Oppdrag	<b>Reiestadmarka boligfelt</b>	Dokumentkode	10209856-RIVeg-NOT-003
Emne	Avvik rundkjøring	Tilgjengelighet	Åpen
Oppdragsgiver	<b>Reiestadmarka Utvikling AS</b>	Oppdragsleder	Mats Nergård
Kontaktperson	Ronny Helleren	Utarbeidet av	Per Torgersen
Kopi		Ansvarlig enhet	Multiconsult Norge AS

Notatet viser hva som avviker fra krav i vegnormaler for den regulerte rundkjøring mellom fv. 504 Buevegen, fv. 4352 Dysjalsvegen og kv. Leksaren på Varhaug i Hå kommune, hvilke fravik som er nødvendige å få innvilget for å gjennomføre løsningen og forslag til endret løsning som gir færre avvik.

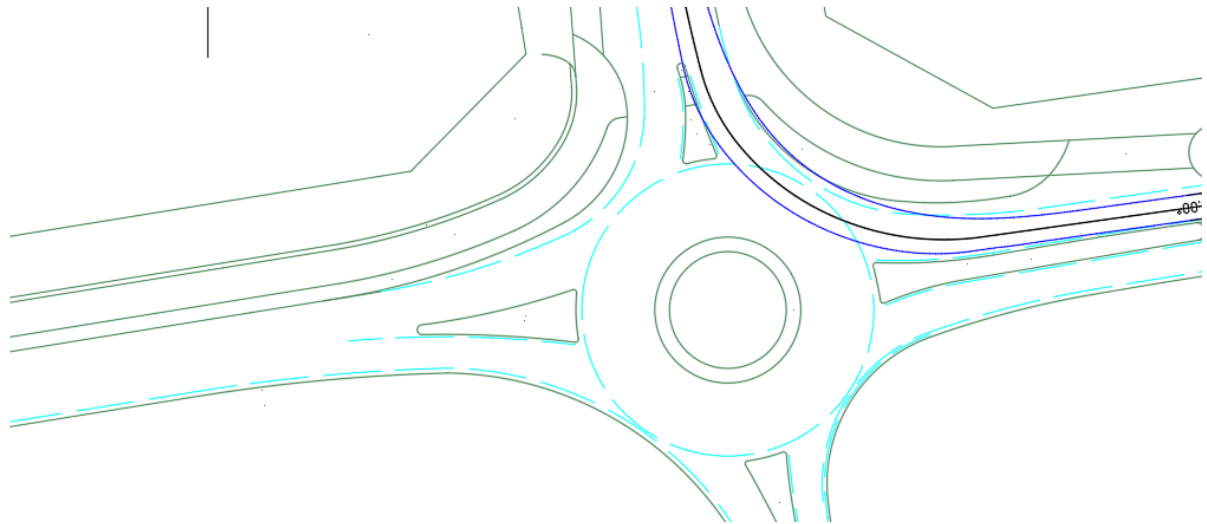
- Krav i kapittel D.1.2: *Ytre diameter bør være minst 30 m, og på hovedveger bør den være minst 40 m.* Rundkjøringen er planlagt med diameter 30 m og avviker derfor fra kravet.

- Hovedveger skal dimensjoneres for vogntog (VT) eller modulvogntog (MVT). Den planlagte rundkjøringen er kontrollert for sporing med vogntog og viser seg å ikke følge kravene til sporing for vogntog i andre retninger enn rett frem på fv. 504 Buevegen.

- I kapittel D.1.2.4 stilles en rekke krav til avbøyning for å sikre lavt fartsnivå, gitt ved maksimale radier i kjøresporbredde kalt Rk og Rh. Avbøyning på fv. 504 Buevegen fra øst til vest er 119 m, mens kravet er maksimalt 80 m. Avbøyning fra Leksaren i sør og rett frem inn i fv. 4352 Dysjalsvegen er 54 m. Kravet er maksimalt 50 m siden det er gangfelt over Dysjalsvegen. Avbøyning fra øst i fv. 504 Buevegen og inn i fv. 4352 Dysjalsvegen er 32 m. Kravet til Rh er 30 m siden det er gangfelt her.

- I kapittel D.1.2.1 stilles krav til minste kjørefeltbredde i sirkulasjonsarealet, som er 8,2 m for diameter 30 m. Denne bredden skal være innenfor kjørefelt, slik at skulder og kantsteinsklaring kommer i tillegg. Ved å ta hensyn til plass for skulder, har vi funnet at kjørefeltbredden i reguleringsplanen er 7,5 m.

- Krav i kapittel D.1.2.3: *Bredden på deleøya bør være minimum 2 m der den krysses av et gangfelt eller en gang- og sykkelveg. Øya bør strekke seg minst 2 m forbi gangfeltet.* Ingen av disse kravene er oppfylt for gangfelt i fv. 4352 Dysjalsvegen.

- Krav D.2.2: *Minste horisontalkurveradius bør være 40 m* (for gang- og sykkelveg). I reguleringsplanen er radius 16 m. I nyeste utgave av N100 er det tillatt med radius ned mot 20 m når gang- og sykkelvegen svinges inn mot kryssning av veg.

- Regulerte siktlinjer er feil. De skal følge hastighetsnivået og vises fra midten av kjørefeltet.
- Det er regulert gatetun i rundkjøringens sentraløy. Vi antar at dette egentlig skal være overkjørbart areal. Et slikt areal skal brukes der minste bredde på sirkulasjonsarealet er benyttet for å sikre fremkommelighet for kjøretøy som er større, eller har ugunstigere sporingsegenskaper enn dimensjonerende kjøretøy.
